**Avis délibéré de la mission régionale d'autorité environnementale sur le projet Urban Village, présenté par la SAS-3J, sur la Plaine de Sarliève à Cournon-d'Auvergne (63)**

**Avis n° 2021-ARA-AP-1108**

**Avis délibéré le 27 avril 2021**

Illustration 3: Plan masse du projet (source : étude d'impact) ; la partie ouest, anciennement acquise par le maître d'ouvrage a été depuis classée inconstructible au PPRI du fait de son inondabilité

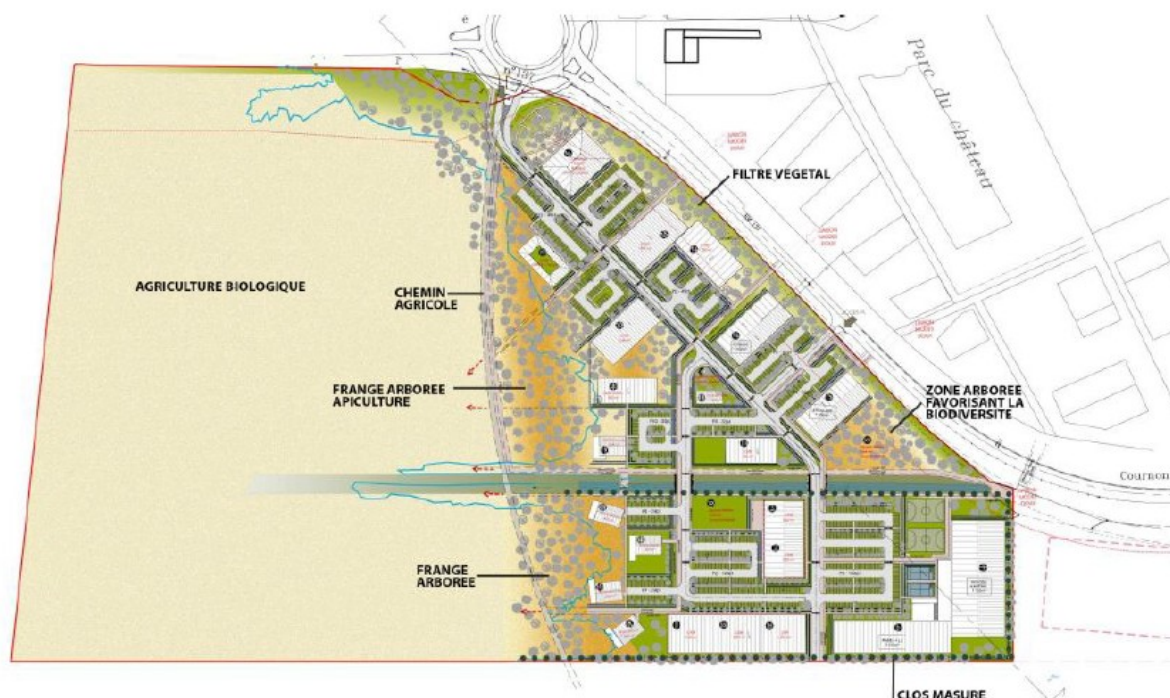
Les activités sont réparties dans 22 bâtiments représentant une surface de plancher d'environ 30 000 m<sup>2</sup> sur un terrain d'assiette de 27,5 ha, dont environ 12 ha en front de voie sont concernés par les aménagements (illustration 3). Une notice architecturale et paysagère est fournie.

La construction du projet se fera en trois phases successives, concernant des terrains d'assiette respectifs d'environ 6,5 ha, 2,5 ha et 2,8 ha (plans p.55 à 57).

Le projet fait l'objet d'une demande de permis de construire pour sa phase 1. Son élaboration est accompagnée d'une démarche d'évaluation environnementale, en application de la rubrique 39. b) du tableau annexé à l'article R. 122-2 du code de l'environnement, visant les « opérations d'aménagement dont le terrain d'assiette est supérieur ou égal à 10 ha ». Une autorisation environnementale au titre de la Loi sur l'eau sera nécessaire à la réalisation du projet. Elle nécessitera une

nouvelle saisine de l'Autorité environnementale, le dossier présenté ne fournissant pas les éléments et précisions nécessaires à cette autorisation.

Illustration 4: Vue éloignée du site du projet (source: dossier)

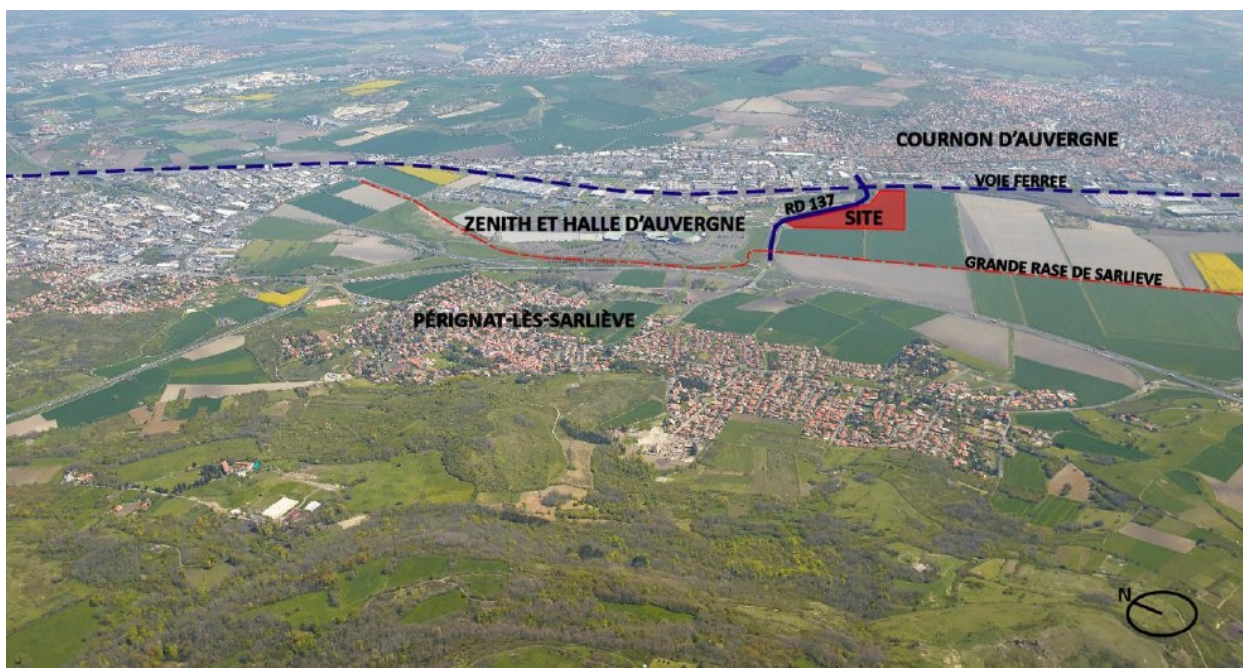
Par ailleurs, la forte visibilité du site du projet depuis les voiries adjacentes (A 75 et RM 137) est soulignée et illustrée.

Le dossier souligne les menaces fortes pesant sur la qualité paysagère et patrimoniale du secteur du fait de l'extension de l'urbanisation (« *[le] vaste replat agricole [de la plaine de Sarliève] disparaît petit à petit sous l'effet de la pression urbaine (zones d'activités) et des infrastructures (autoroute, voie ferrée)* » : p.93) et souligne de fait ainsi l'enjeu consistant à contenir celle-ci à l'intérieur de sa limite sud et ouest actuelle que constitue la route RM 137. Par ailleurs, le fait comme le dit le dossier que l'implantation d'un site logistique en limite est de la plaine (CSP, p.104) « *modifie d'ores et déjà le paysage de la Plaine* » sonne comme une alerte quant à une artificialisation supplémentaire de cet espace.

**L'Autorité environnementale recommande d'explicitier les conséquences pour le paysage et le patrimoine de l'évolution de l'urbanisation constatée dans ce secteur (entrée sud de l'agglomération clermontoise) depuis dix ans.**
